Verslag huishoudelijke elektrische installatie op laagspanning en zeer lage spanning

Referentie: 012-20260611-02	Datum controle: 11/06/2026
Keurder: 012

Eigenaar:	Onbekend	EAN-code:	Onbekend
Adres installatie:	Pompstraat 43, 2620 - Hemiksem	Nummer teller(s):	1SAG1200369387
		Distributienetbeheerder installatie:	Fluvius
Datum uitvoering installatie: ☒ Vóór 01/10/1981 ☐ Tussen 01/10/1981 en 01/06/2020 ☐ Vanaf 01/06/2020			
Type: ☒ Woonenheid ☐ Niet-huishoudelijk ☐ PV ☐ Batterij ☐ Laadpaal

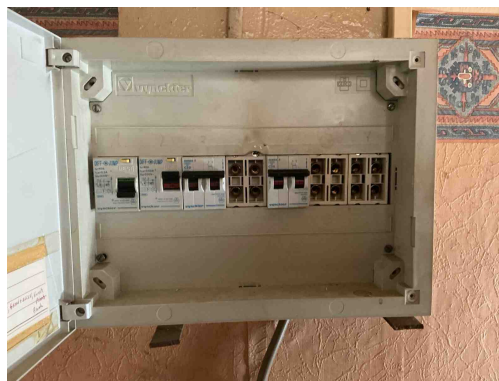
B17 - De voedingsspanning is niet op elk bord vermeld (Boek 1: 3.1.3.3).
Opmerking: Oa bord 1

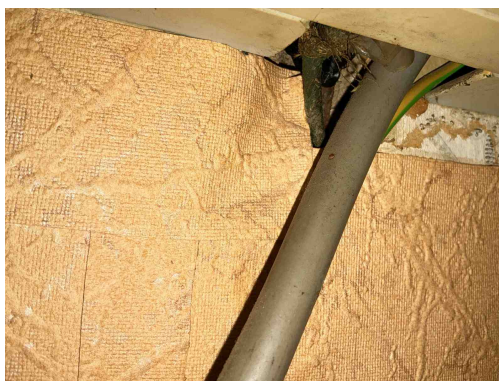
B30 - De houder van de beveiliging in een huishoudelijke ruimte is niet voorzien van aangepaste kalibreerelementen (Boek1: 5.3.5.5).
Opmerking: Oa bord 1

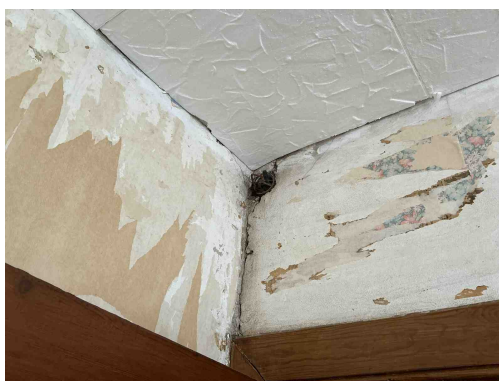
C21 - Het gebruik van geleiders van het type VOB, zonder bijkomende afscherming is niet toegestaan (Boek 1: 5.2.9.6).
Opmerking: Oa bord 1,kamer 1 ,2 ,gang

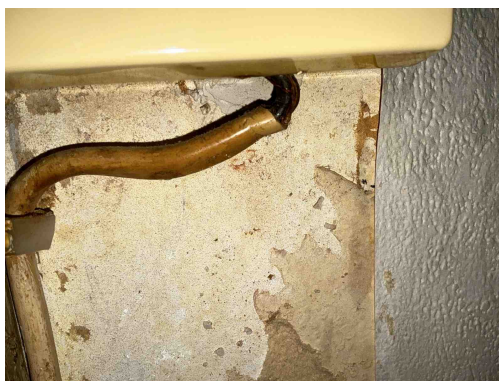
C21 - Het gebruik van geleiders van het type VOB, zonder bijkomende afscherming is niet toegestaan (Boek 1: 5.2.9.6).
Opmerking: Oa bord 1,kamer 1 ,2 ,gang

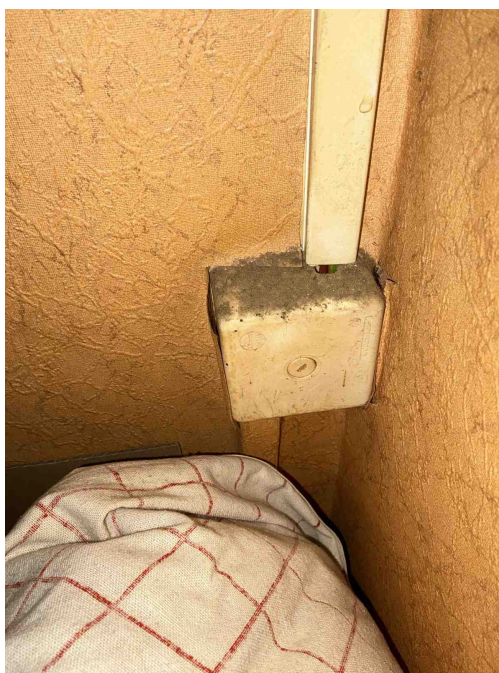
C21 - Het gebruik van geleiders van het type VOB, zonder bijkomende afscherming is niet toegestaan (Boek 1: 5.2.9.6).
Opmerking: Oa bord 1,kamer 1 ,2 ,gang

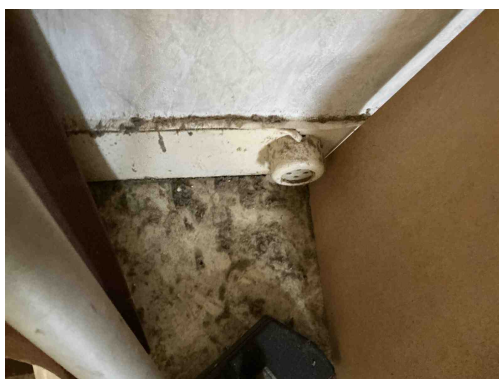
C21 - Het gebruik van geleiders van het type VOB, zonder bijkomende afscherming is niet toegestaan (Boek 1: 5.2.9.6).
Opmerking: Oa bord 1,kamer 1 ,2 ,gang

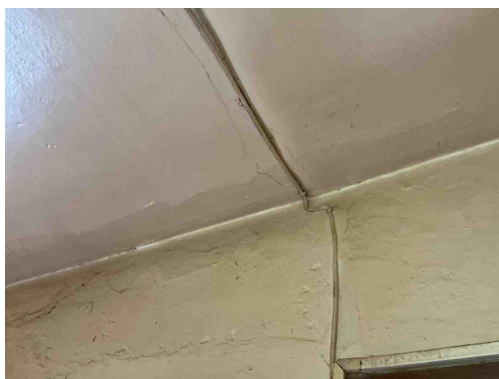
T13 - Opbouwcontactdozen en/of -schakelaars zonder achterplaatje mogen niet rechtstreeks op een brandbare ondergrond bevestigd worden (Boek 1: 4.3.3.5).

Opmerking: Oa kamer 1

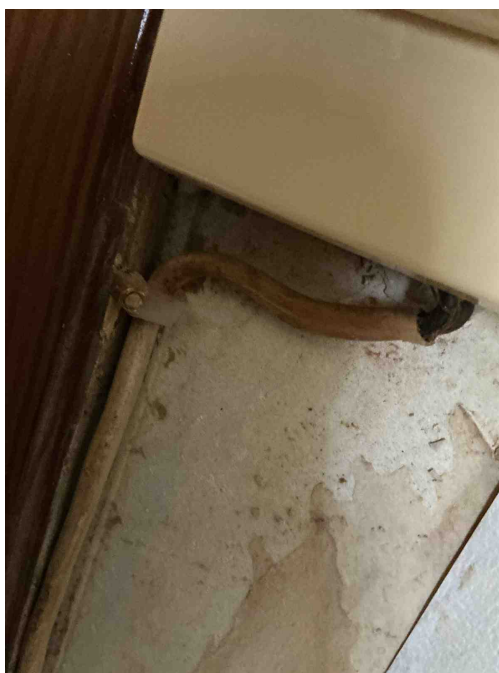
C27 - Het gebruik van geleiders van het type VTLMB (côte-à-côte) is niet toegestaan (Boek 1: 1.4.2.1).
Opmerking: Oa kamer 1 ,gang

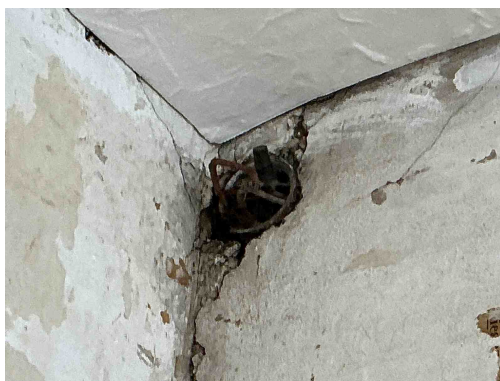
C27 - Het gebruik van geleiders van het type VTLMB (côte-à-côte) is niet toegestaan (Boek 1: 1.4.2.1).
Opmerking: Oa kamer 1 ,gang

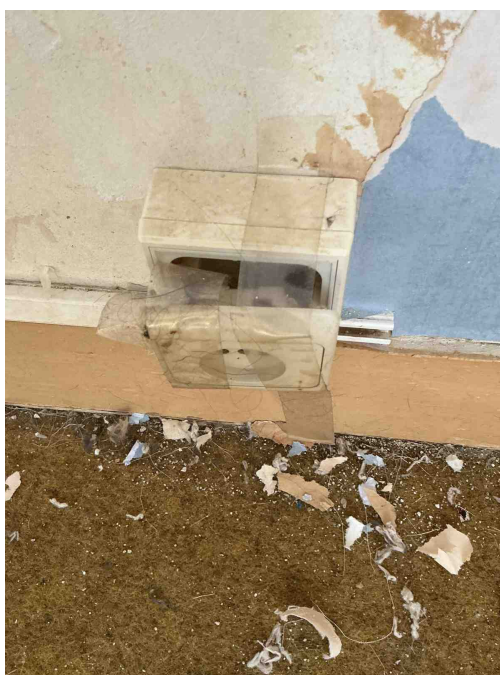
C30 - De deksels van de aftakdoos/aftakdozen ontbreken (Boek 1: 4.2.2.1, 5.2.6.1).
Opmerking: Oa kamer 2

T02 - Gevaar voor rechtstreekse aanraking: genaakbare delen onder spanning (Boek 1: 4.2.2).
Opmerking: Oa kamer 2

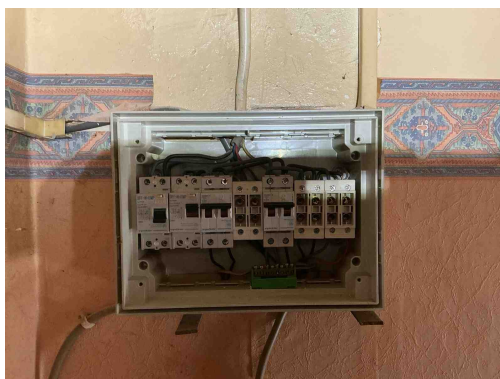
T09 - Bepaalde contactdozen en/of schakelaars zijn beschadigd (Boek 1: 1.4.1.3).
Opmerking: Oa kamer 2
